Rapport de l'Inspection des installations classées

Visite d'inspection du 30/10/2024

FERME EOLIENNE DE CHENU

Références : 2024-71_INSP_FERME EOLIENNE DE CHENU SNC_RAP
Code AIOT : 0006307455

panneaux E1

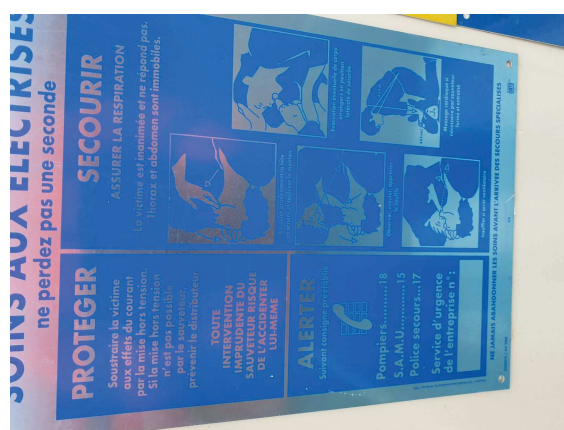
Référence réglementaire : Arrêté Ministériel du 26/08/2011, article 7
Thème(s) : Risques accidentels, accessibilité
Prescription contrôlée : Le site dispose en permanence d'une voie d'accès carrossable au moins pour permettre l'intervention des services d'incendie et de secours. Cet accès est entretenu. Les abords de l'installation placés sous le contrôle de l'exploitant sont maintenus en bon état de propreté.
Constats : Le site, réparti sur 3 emplacements non contigus, dispose de 3 voies d'accès distinctes. La voie d'accès aux aérogénérateurs 2 et 3 ainsi qu'au poste de livraison est carrossable et entretenue. Il n'y a cependant pas d'indication à partir de la route que le chemin soit un accès à une partie du site (en cas d'intervention des secours). La voie d'accès aux aérogénérateurs 4 et 5 est bien signalée, carrossable et entretenue. La voie d'accès à l'aérogénérateur 1 n'est pas signalée (panneaux manquants-cf photos) ni carrossable. La voie d'accès est un chemin agricole difficilement praticable en période humide et hivernale.

Demande à formuler à l'exploitant à la suite du constat : Des panneaux d'accès au site doivent être maintenus lisibles et les voies carrossables en cas de besoin.
Type de suites proposées : Avec suites
Proposition de suites : Demande d'action corrective
Proposition de délais : 2 mois
